「バージャー病に対する自家骨髄単核球細胞を用いた下肢血管再生治療  
(整理番号 B074)」の有効性・安全性にかかる評価について

## 先進医療 B 実施計画等評価表 (番号 B074)

## 先進医療審査の事前照会事項(真田構成員)に対する回答 1

## 第 53 回先進医療技術審査部会における 継続審議にかかる照会事項に対する回答

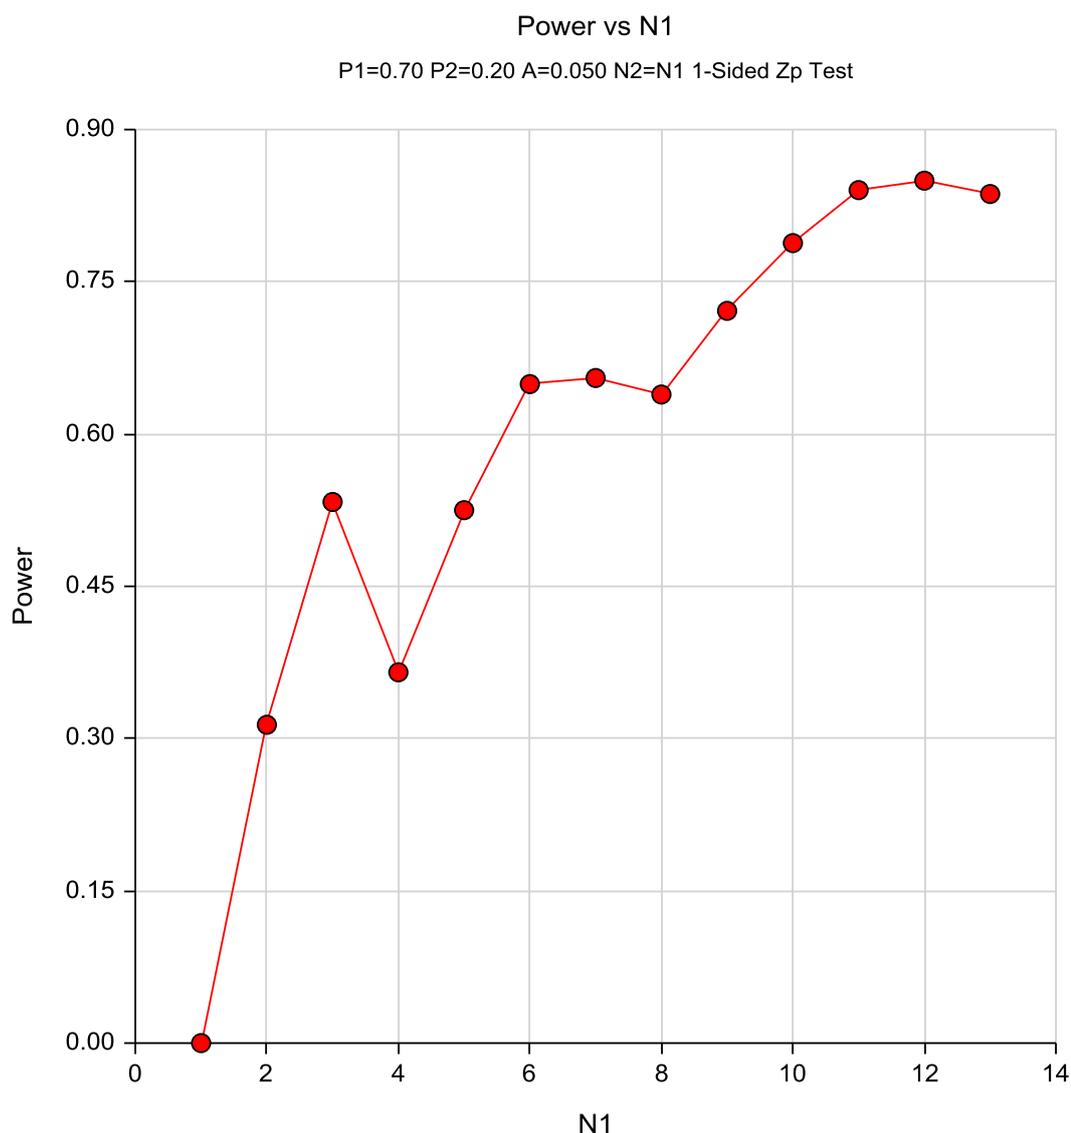
よって、現状から SPP=20mmHg 以上とそれ未満の層別で、おのこの何例あれば本研究の目的を達成できるのかを予め算出頂き、そのうえで、現在の設定である全群（13 例対 13 例）での解析が層別の解析に比べて検出力に大差なく、それで上記の懸念なく十分に評価に耐えうるという見通しをお示し下さい。

サブグループ解析を行う予定はございませんでしたが、結果の一貫性を確認するために、サブグループ解析を行うことを追加します。予めプロトコルでサブグループを規定しますので、後付の解析ではなく、事前に定めた解析項目とします。

以下は縦軸に検出力、横軸にサブグループでの片群の人数を示したグラフです。想定する治療効果の下で、片群 5 例以上あれば、検出力は 50%以上となることが確認できますので、仰せのような評価に耐えうるかもしれないという見解です。

(図1)

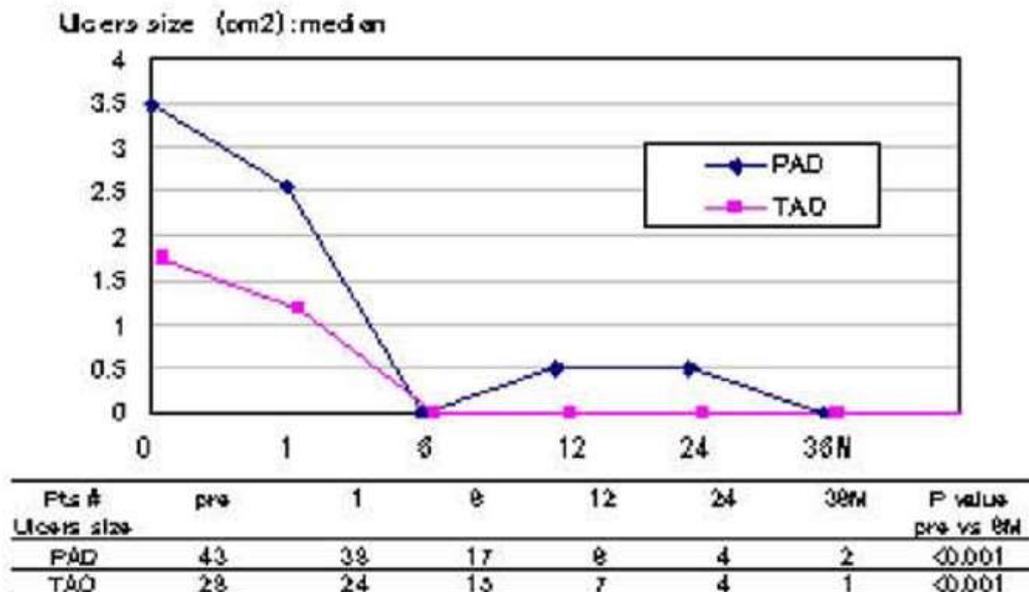
先生方のご回答では、この改訂ガイドラインで新たに記載された評価基準である WifI 分類も、あるいはそれに替わる複合的リスク評価の概念も、主要評価項目のみならず副次評価項目にも導入されるご予定がないとのお考えと理解いたしましたが、本評価者には折角オープンスタディーとはいえ2群間比較試験を導入されながら（つまりヒストリカルコントロールのバイ

アスや制限を加味しなくてもよい試験デザインながら)、何故にガイドラインでも新たに加えられている評価方法を導入しなくてもよしと判断されるのか、その合理性が今一つ理解できません。

については最終的にそのようにご判断されるに至った合理的な理由をお示し下さい。

ご指摘頂きましたWIFI分類は、ご存知のようにアメリカ血管外科学会(SVS)により提唱されたものですが、まだ循環器領域では十分な検証がなされていない分類方法です。また潰瘍(Ulcer size)縮小の変化を観察するには、本試験の観察期間である3ヵ月間では不十分と考えます。下段の図1に示しております通り、バージャー病(TAO)においては、潰瘍の縮小が顕著に表れるのは半年程度経過してからであります。長期間の観察は標準治療群ではリスクが高く、観察期間の延長は被験者の安全性を確保する上で非倫理的であると考えています。

（図 1）

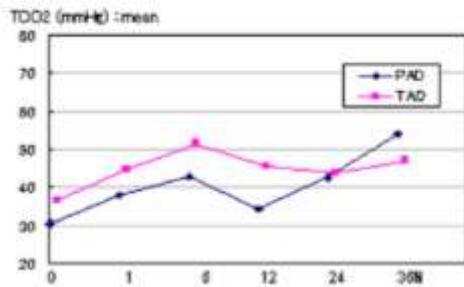
4. 主要評価項目に関する説明がほとんどありません。①SPP を用いる理由、② 30mgHg をカットオフ値にする理由、③観察期間として 3 ヶ月を設置する理由（3 ヶ月以内に 30mgHg 以上となっても、たとえば、6 ヶ月後に 30mgHg 未満となるような事態はないのか、より長期の観察は必要ないのでしょうか？という質問です）、④SPP 測定は第三者がされるのか、されない場合の評価の客観性の担保、についてそれぞれプロトコール内にご記載ください。

- ① 末梢動脈疾患の循環器ガイドラインにおいて、TcpO<sub>2</sub> 値が 30%以下、SPP 値が 30~40mmHg 以下では組織治癒は困難と考えられており、SPP 値や TcpO<sub>2</sub> 値が 30mmHg 以上を超えることは重症虚血肢の創傷組織治癒において重要な要素であると報告されております。本対象疾患においては既存の治療に抵抗性の難治性虚血肢を対象としており、SPP 値や TcpO<sub>2</sub> 値は著明に低下している（20mmHg 以下の）症例が多数エントリーされることが予想されます。

このような重症虚血肢症例に対し現段階で保険収載されている治療のみでは創傷組織治癒に必要な値を超えうことは困難であり、多くの症例が大切断を余儀なくされているのが現状です。本研究において、血管再生治療が創傷組織治癒に及ぼす有効性を検討するため SPP 値や TcpO<sub>2</sub> 値を評価項目として使用することとしました。SPP 値に関しては外来で簡便に迅速に測定しうる項目であり主要評価項目として SPP 値を、また副次評価項目として TcpO<sub>2</sub> 値を用いることとし、またこれらの数値の改善による大切断回避率を安全性評価項目と致しております。

(図 1)

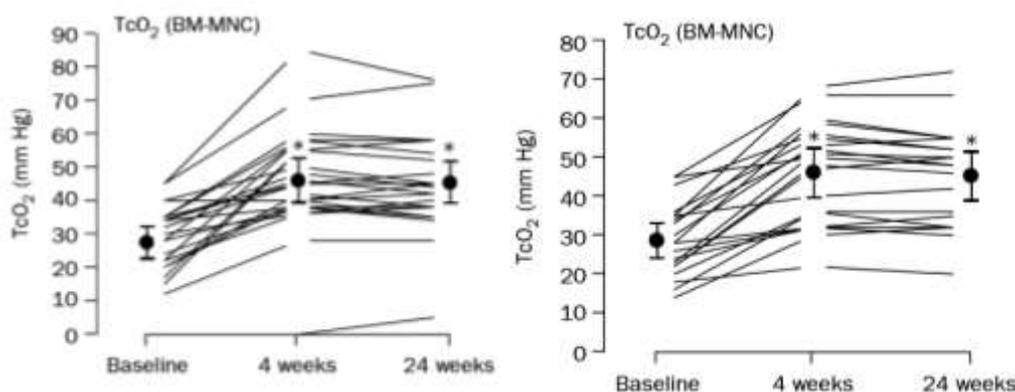
6. コントロールアーム(標準治療による経過観察群)にはどのような「治療介入」がなされるのでしょうか? また、サンプルサイズの計算根拠として、3ヶ月以内の  $SPP \geq 30\text{mmHg}$  の改善割合を、再生治療アーム群 70% vs コントロールアーム 20%と設定していますが、保険収載された標準治療のすべてに耐性ができた症例を対象に、コントロールアームにおける「治療介入」をおこなった場合に、SPP 改善割合として 20%も期待できるのでしょうか? 根拠文献があれば、お示しください。

御指摘誠に有難うございます。骨髄単核球細胞(BM-MNC)による血管再生療法の有効性を報告した論文の一つに、提出書類の参考文献⑤にも添付いたしました THE LANCET · Vol 360 · August 10, 2002 があります。こちらでは、経皮的酸素分圧( $TcpO_2$ (図中では  $TcO_2$  と記載))を用いておりますが、治療前の  $TcpO_2$  値が 30mmHg 以下の症例の 80%以上が、30mmHg 以上へ有意に改善している結果が得られました。(図1は単肢虚血、図2は両側肢虚血に

BM-MNC を移植した結果です。) こちらのヒストリカルデータを参考にし、また SPP 値と  $TcpO_2$  値は相関するという報告をもとに、再生治療群に関しては SPP 値の改善割合を 70%と設定いたしました。
